TRANS/WP.29/GRSG/2001/1
12 janvier 2001

Forum mondial de l'harmonisation des Règlements
concernant les véhicules (WP.29)

PROPOSITION D'AMENDMENT AU RÈGLEMENT No. 52
(Véhicules de passagers à faible capacité)

Transmis par l'expert de la Pologne

Annexe 3, figure 1, modifier comme suit:

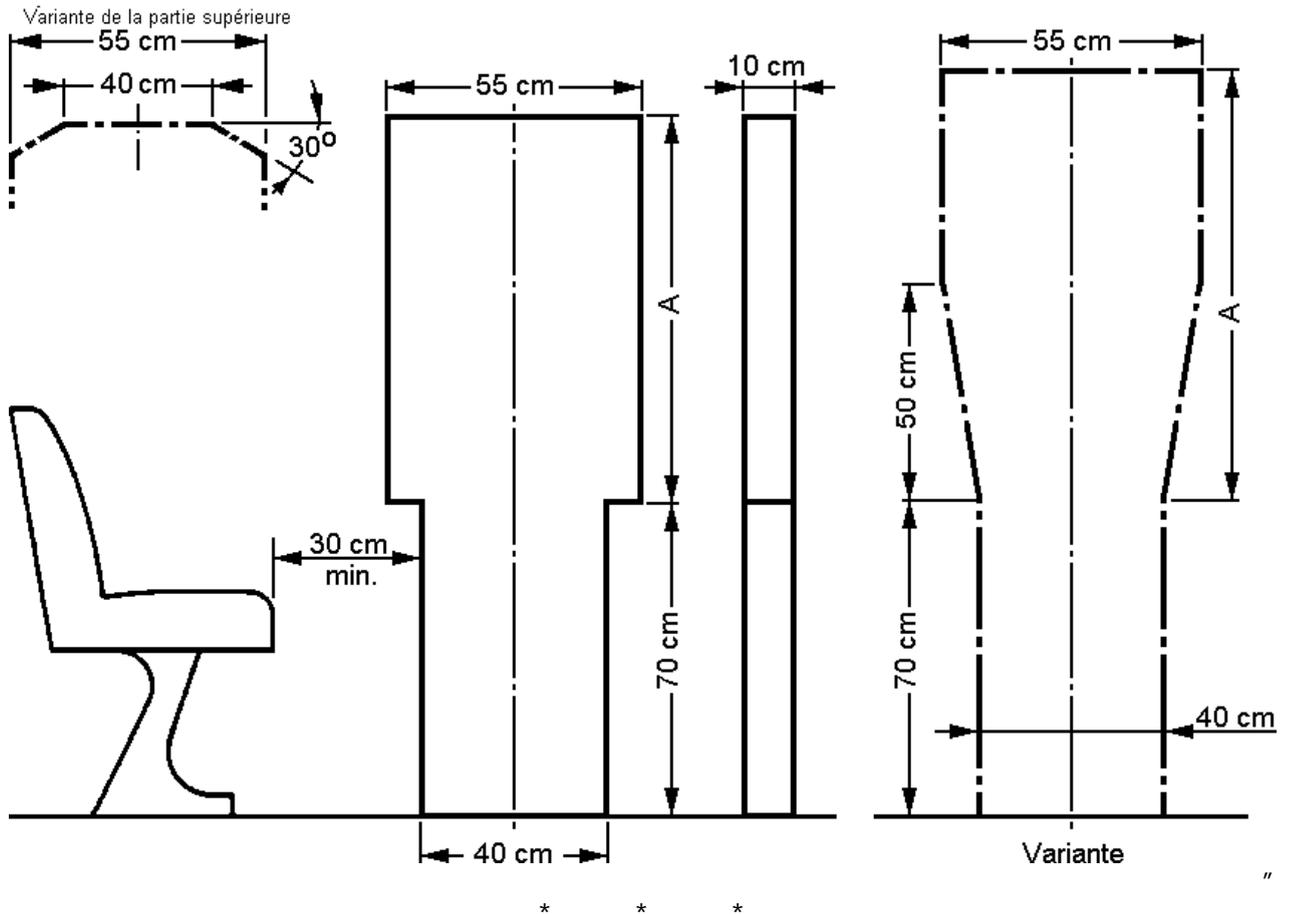
La "variante de partie supérieure" qui est décrite au troisième alinéa du paragraphe 5.7.1.1. n'est pas incluse dans la figure 1 de l'annexe 3.
